**Modulo per la presentazione delle osservazioni per i piani/programmi/progetti sottoposti a procedimenti di valutazione ambientale di competenza statale**

**Oggetto: Codice procedura 10847 - Costruzione ed esercizio di un impianto di produzione di energia elettrica da fonte eolica "FIORA" di potenza nominale pari a 52,8 MW, da realizzarsi nel comune di Manciano (GR) e delle opere ed infrastrutture connesse**

## TESTO DELLE OSSERVAZIONI

**ALLEGATO n1 OSSERVAZIONI IMPIANTO EOLICO INDUSTRIALE "FIORA" COMPOSTO da n. 4 immagini e 4 pagine.**

**IMMAGINE n. 2 CUMULO IMPIANTI EOLICI nel BACINO VISIVO TERRITORIO di MANCIANO e di MONTALTO di CASTRO.**

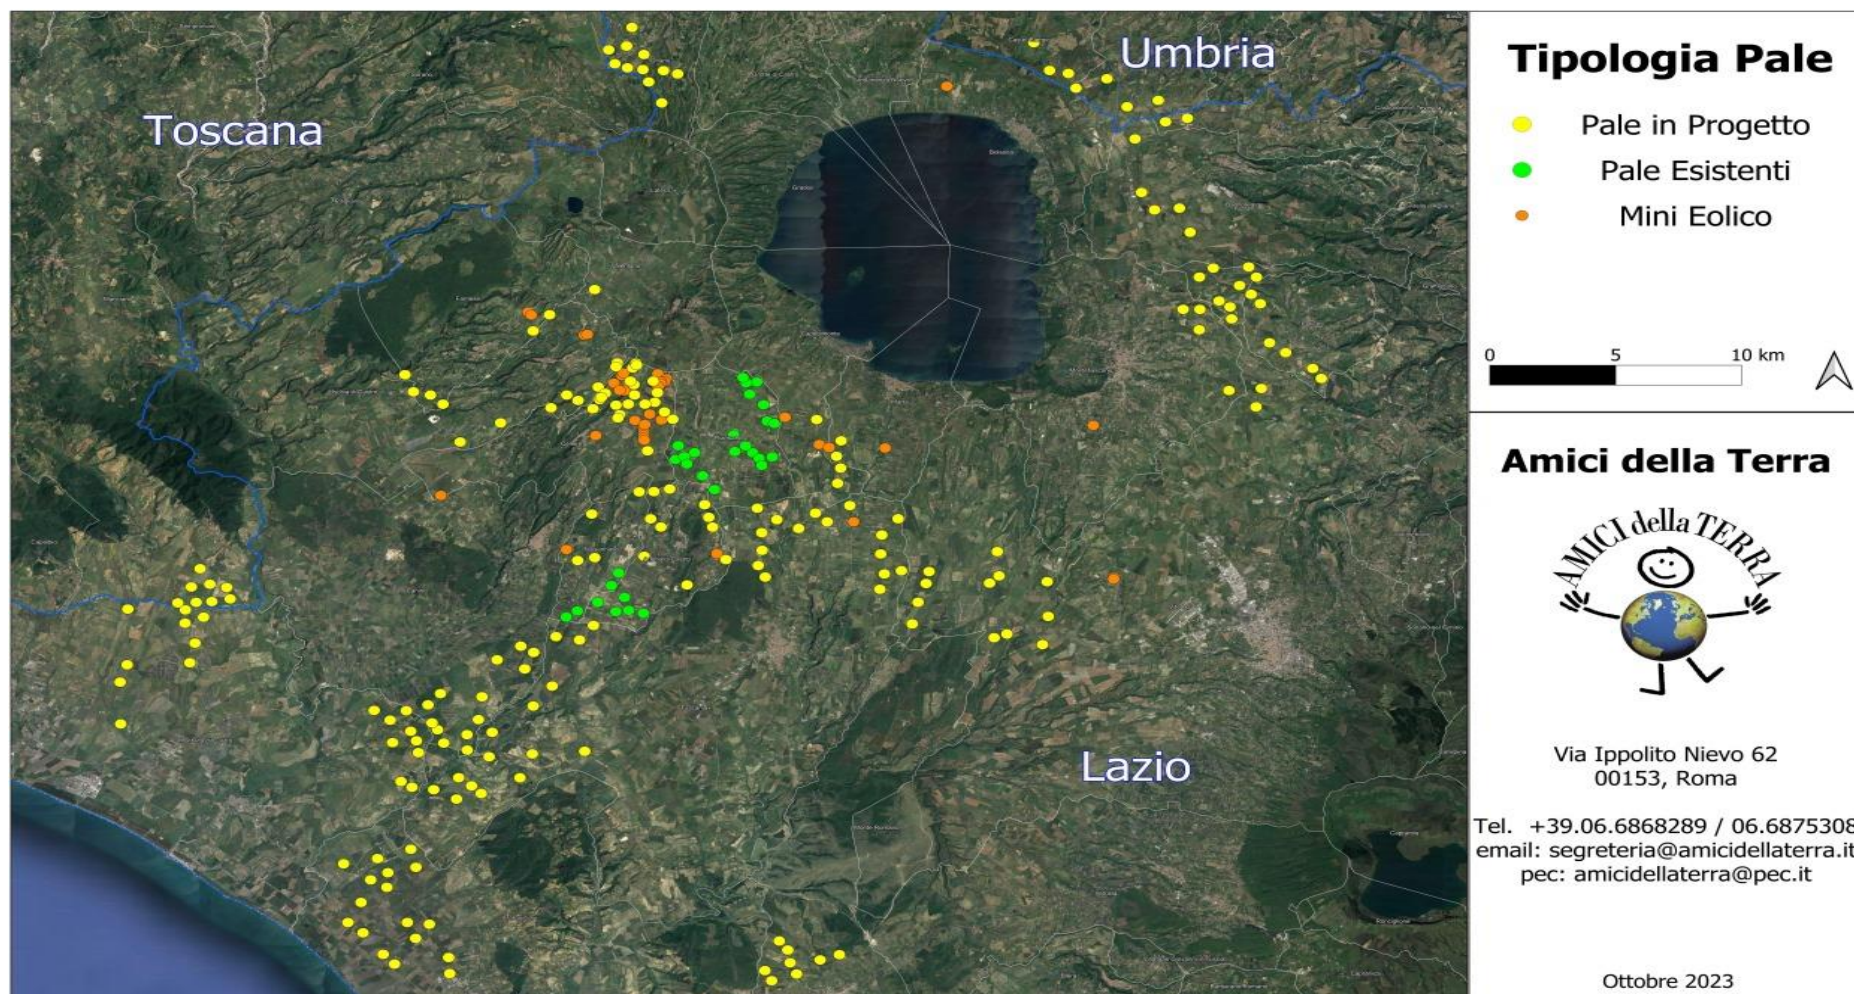
**3) OSSERVAZIONE: CUMULO e SATURAZIONE IMPIANTI FER NELLA PROVINCIA di VITERBO, IN PARTICOLARE NEL COMUNE DI MONTALTO DI CASTRO E NELLA ZONA A CONFINE CON IL COMUNE di MANCIANO che SI TROVANO NELLO STESSO BACINO VISIVO.**

La zona in cui in cui è stato progettato l'eolico Fiora è già occupata da diversi centinaia di ettari di impianti fotovoltaici già esistenti e in procedura VIA al Mase e alla Regione Lazio così come da diversi progetti di impianti eolici industriali ( vedi Allegato Osservazioni immagini nn. 2,3 e 4. L'impianto eolico Fiora, pur trovandosi in Toscana ma nello stesso bacino visivo del territorio limitrofo laziale ed a poche centinaia di metri da una zona già estremamente satura del Lazio, andrebbe ad appesantire una situazione già *critica per la sostenibilità ambientale*.
